Územní studie Vážany – US 1

Varianty dopravního napojení

Varianty obratišť

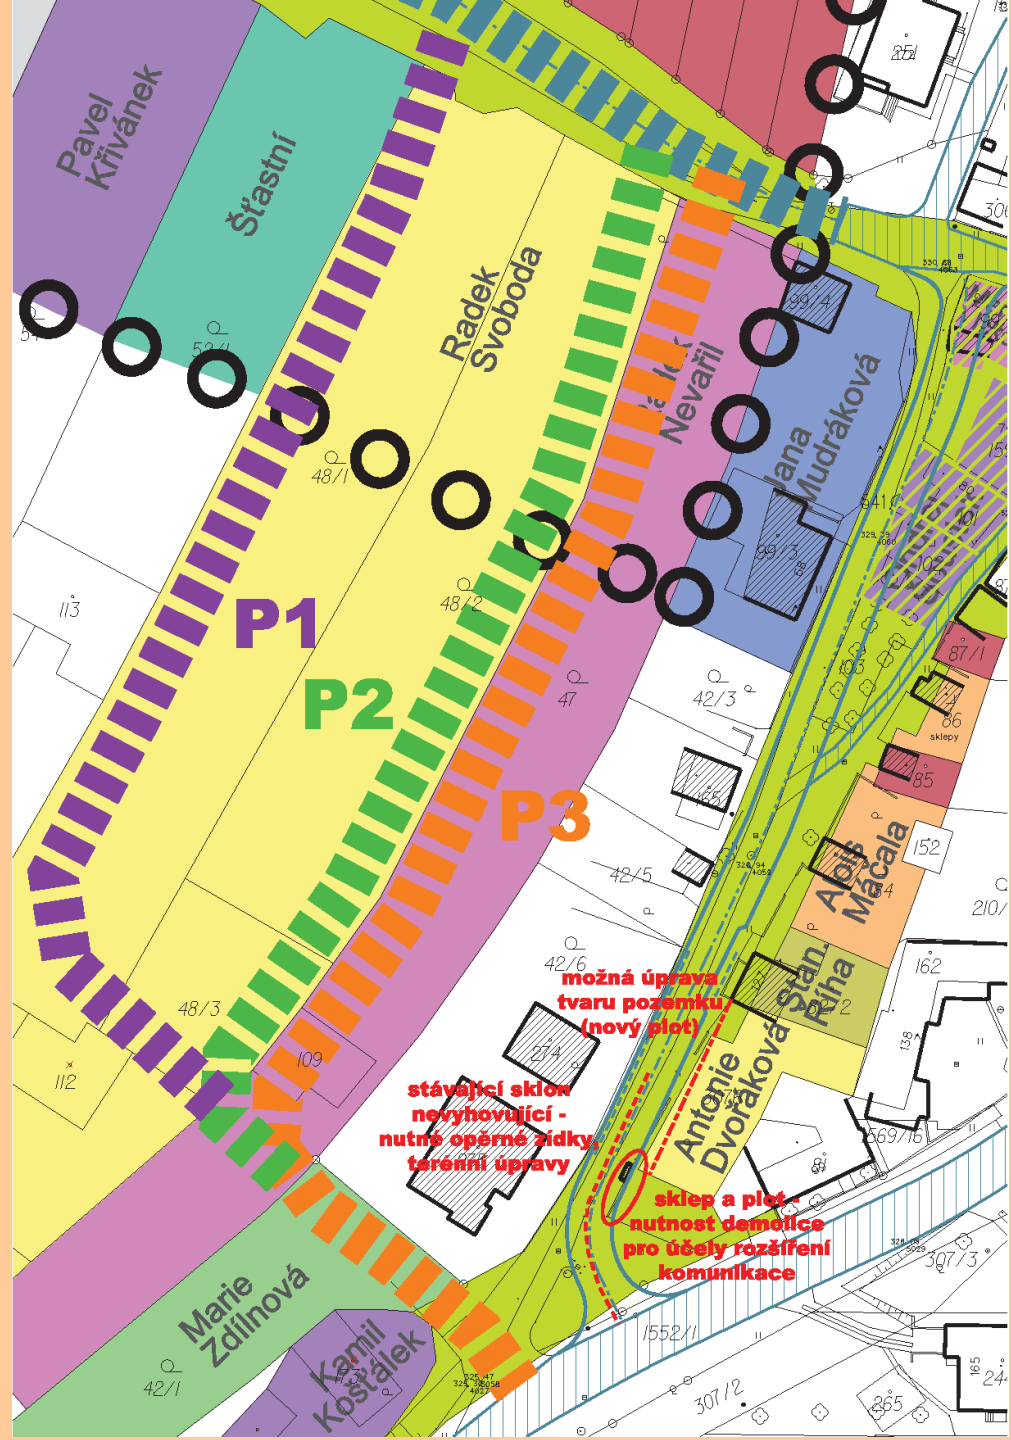
- vybrána varianta obratiště kolem veřejného prostranství
- dopravní specialista považuje vybraný prostor trasy G za problematický a navrhuje prověření dalších možností

Přístupová komunikace

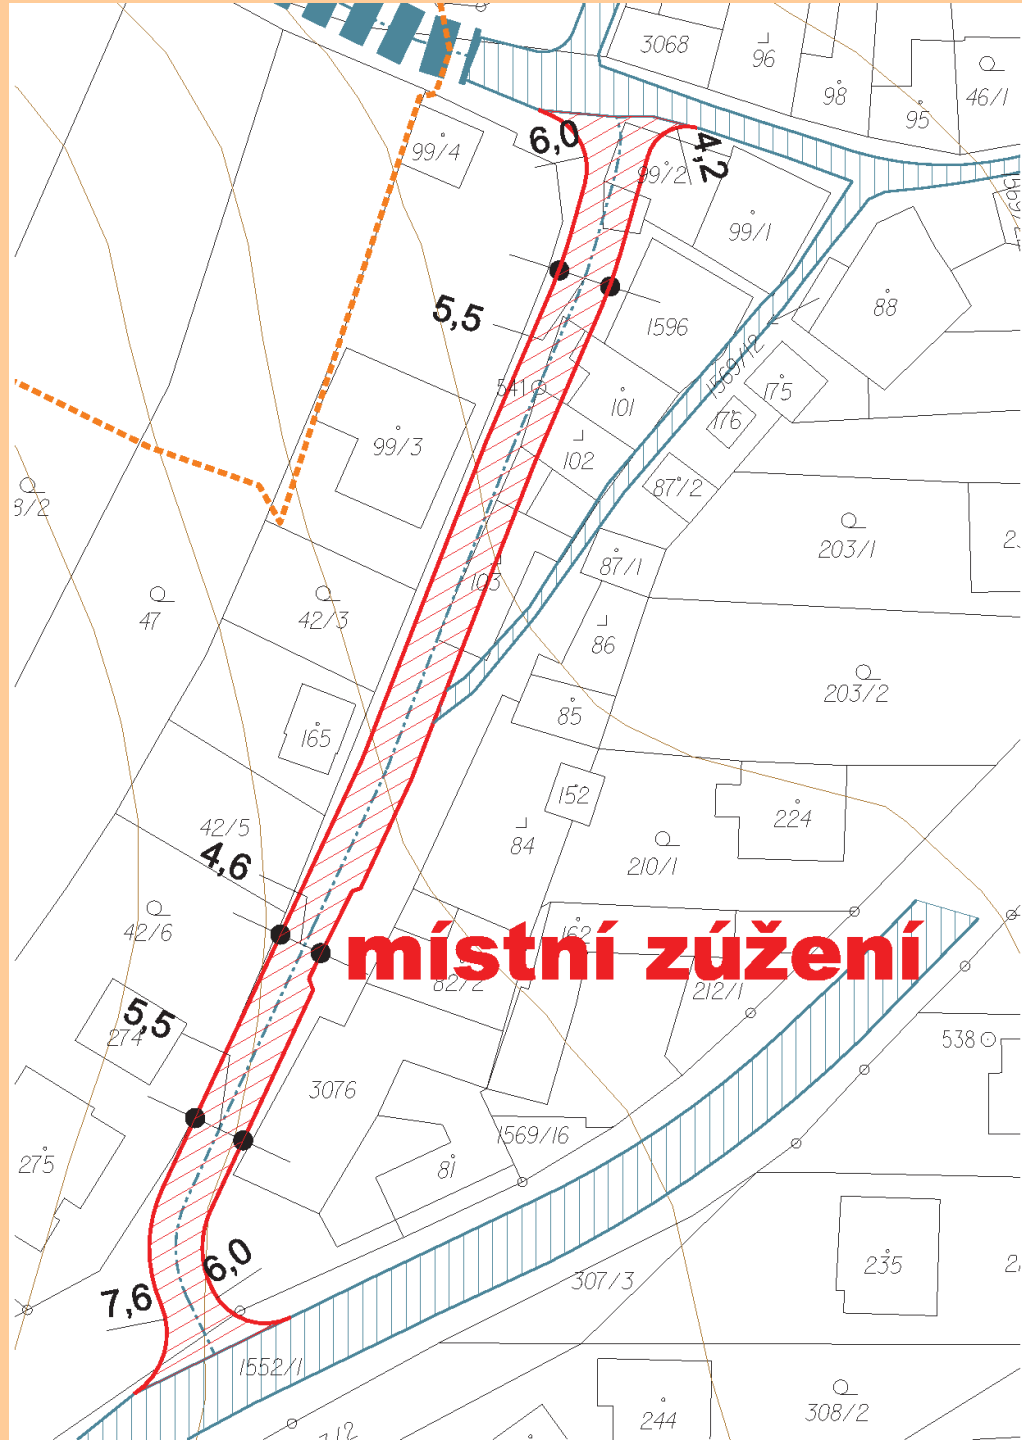
nutnost zúžení
u domu p. Říhy

- nesouhlasí se zúžením na přístupové komunikaci a s některými poloměry oblouků
- s oběma variantami komunikace v lokalitě souhlasí

komunice šířky 5,5m celou lokalitou s chodníkem šířky 2m

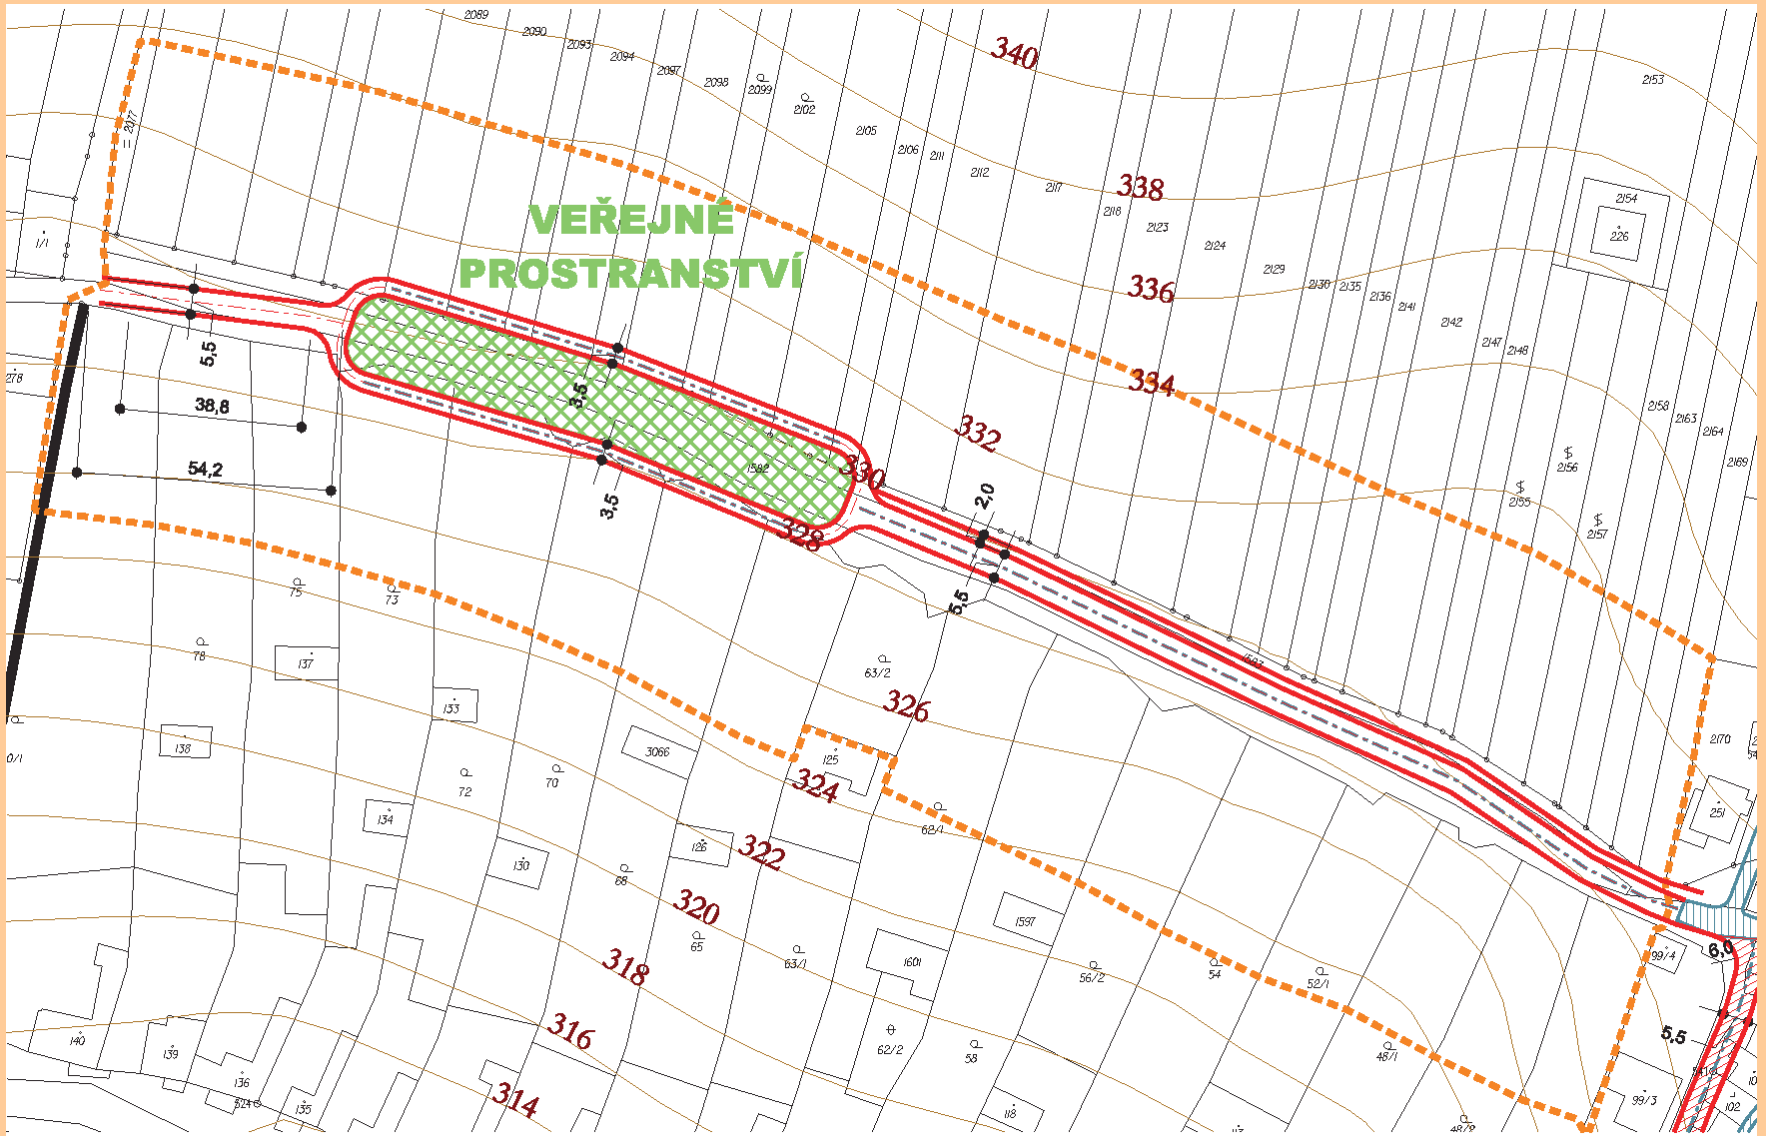
- preferuje variantu B, která se jeví levnější
- po přeprojektování přístupové komunikace bude jednat s dalšími vlastníky
